Objet : avis de « personne publique associée » relatif au projet de PLUi arrêté le 19 novembre 2024

Pièce jointe : remarques détaillées sur le projet de révision n° 1 du PLUi de Plaine Commune

**Remarques détaillées de la Maison Séquano sur le projet de révision n°1  
du PLUi de Plaine commune**

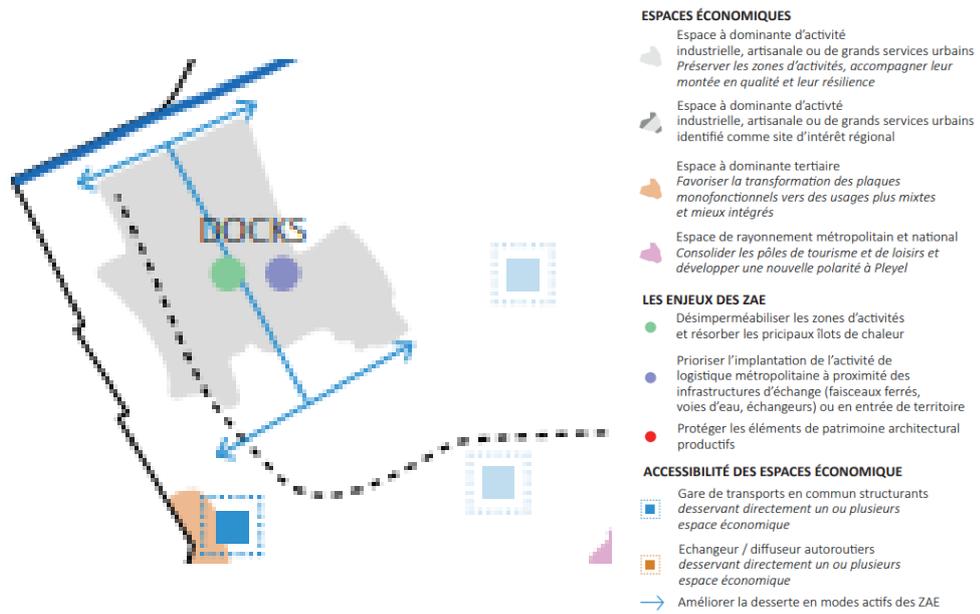
Concernant le périmètre gris de la carte ci-après, correspondant à un « Espace à dominante d'activité industrielle, artisanale ou de grands services urbains où il convient de préserver les zones d'activités, accompagner leur montée en qualité et leur résilience », il doit être revu afin d'être en parfaite cohérence avec les projets de la Zac selon le schéma joint.

*Schéma modifié de la carte des coutures et continuités urbaines :*

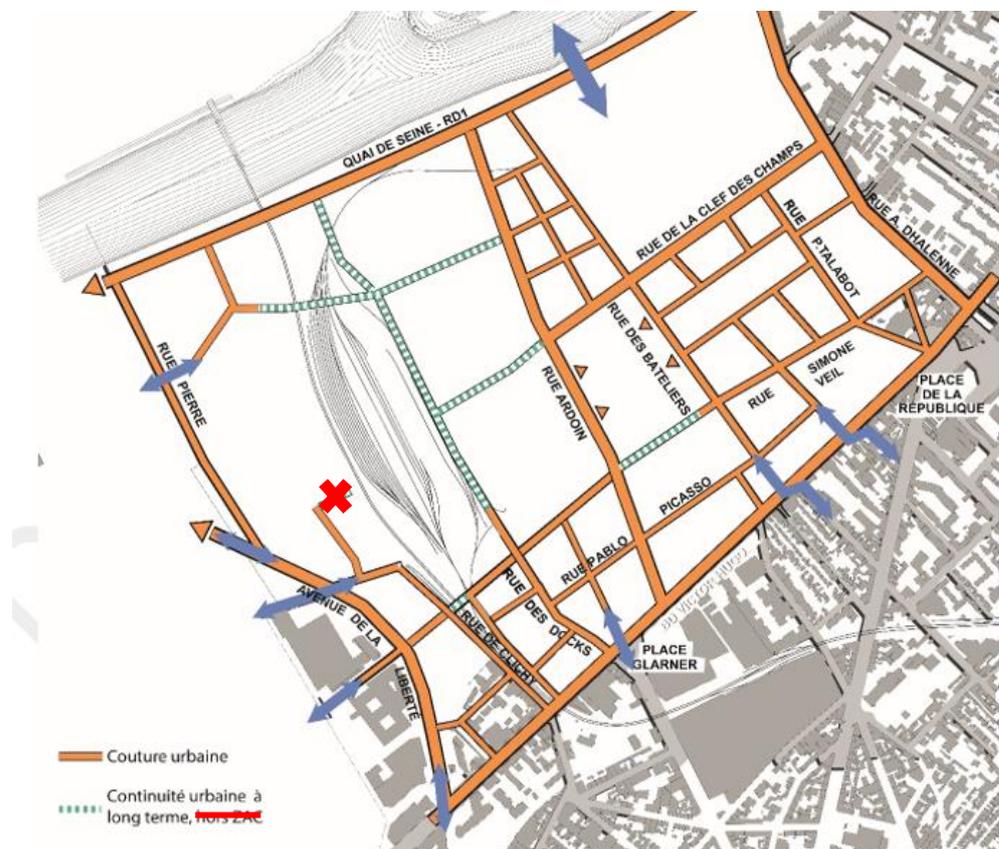
Dans le paragraphe n°2, les modifications suivantes sont demandées sur la carte des coutures et continuités urbaines :

- modification de la légende « continuité urbaine à long terme hors Zac » : ces continuités sont dans le périmètre de Zac même si elles ne sont pas dans le programme des équipements publics, il est demandé de supprimer le « hors Zac »,
- suppression du tronçon se trouvant sous la croix rouge ci-dessus.

#### c) Le plan de zonage

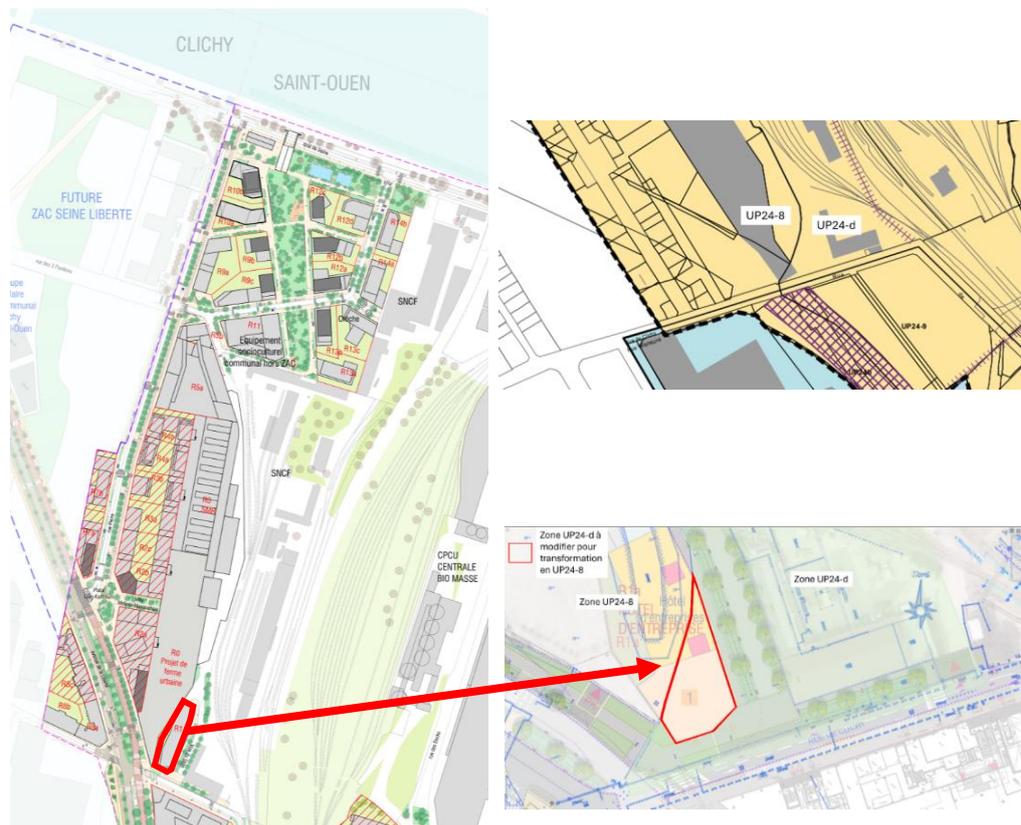
Il est demandé une modification d'une partie du zonage du secteur 6 de la Zac afin de permettre la réalisation de l'îlot d'activités R1 tel que validé avec la métropole du Grand Paris et la ville de Saint-Ouen-sur-Seine dans le programme de la Zac. Ainsi la partie du lot R1 se trouvant référencée en zone UP24-d devra désormais être référencée en zonage UP24-8 tel que présenté ci-dessous :

### 1. Les premières observations portent sur le « plan de zonage détaillé Saint-Denis (sud) » :

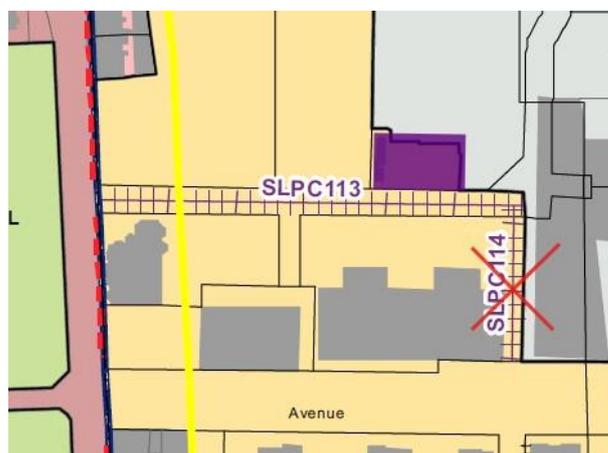
- Nous proposons que l'emplacement réservé SLPC113 soit agrandi afin d'intégrer la parcelle CK56 (aujourd'hui propriété du département). Cela permettrait d'assurer que ce terrain soit aménagé dans la continuité de l'impasse du Landy et du futur mail piéton paysagé prévus sur ce secteur.
- L'emplacement réservé SLPC114 est actuellement situé le long du CNAM. Dans le cadre de la reprise de la faisabilité du secteur Nord-Ouest, il est possible que le mail piéton soit décalé vers l'Ouest entre les parcelles Seigneurie et Genepierre. Nous nous demandons s'il ne vaudrait mieux pas supprimer cet emplacement réservé car dans le cas où le mail serait déplacé entre les deux futurs lots, l'emplacement SLPC114 grèverait la constructibilité du lot le long du CNAM.

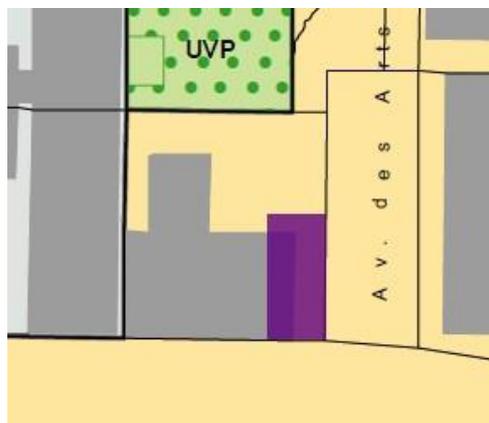
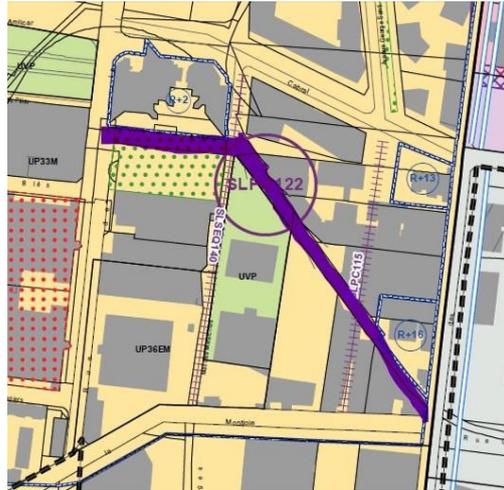
- En plus de la parcelle du département, il nous semble nécessaire d'ajouter des emplacements réservés au niveau de la future placette Médiatribu et du chemin de traverse dans le futur parc et sur la rue de la Justice.

- Il est demandé d'agrandir la zone UVP du futur parc afin qu'elle englobe l'entièreté du périmètre projeté.

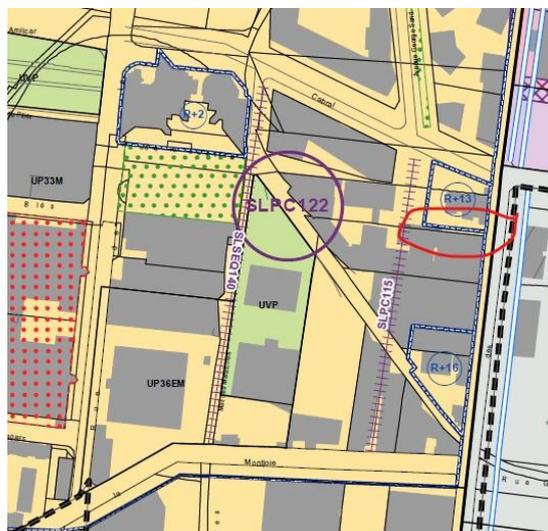
- Il est demandé que le périmètre de déplafonnement à R+13 soit superposé à parcellaire existant afin qu'il s'aligne aux halles existantes préservées.

- L'entièreté de la parcelle CK21 rue du Landy est classée en « périmètre de maintien de l'activité », or le projet architectural de l'agence TEA y prévoit, entre autre, de l'hébergement hôtelier.

[Ce classement est-il compatible avec cette programmation ?](#)

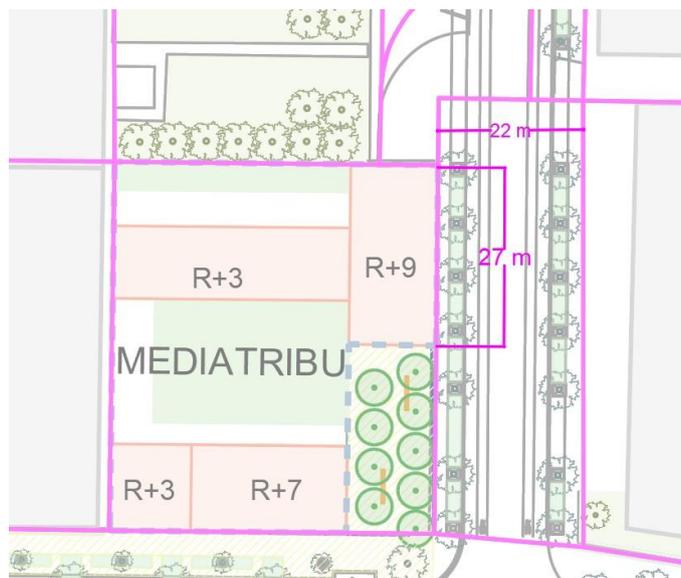
- **Cette règle nous semble également dommageable pour le lot « 168 Wilson »**

Ce dernier donnant sur le square de la Montjoie, le plot de logements projeté ne pourrait pas s'implanter à l'alignement des bâtiments voisins existants, mais en retrait d'1,9m.

La distance entre les 2 plots et l'ensoleillement des logements seraient donc réduits et des murs d'héberge aveugles apparaîtraient sur les constructions voisines.

Cependant, l'emprise du square ne va réellement pas jusqu'aux façades, puisqu'il existe une clôture dans le square qui matérialise une mise à distance physique avec ce dernier.

Le bâtiment voisin (parcelle CQ140) ouvre d'ailleurs des vues sur cette bande le long du square (flèche bleue).

Nous proposons donc que le plan de zonage soit actualisé au niveau du square de la Montjoie afin que cette bande entre la clôture et les façades soit retirée de l'EVP.
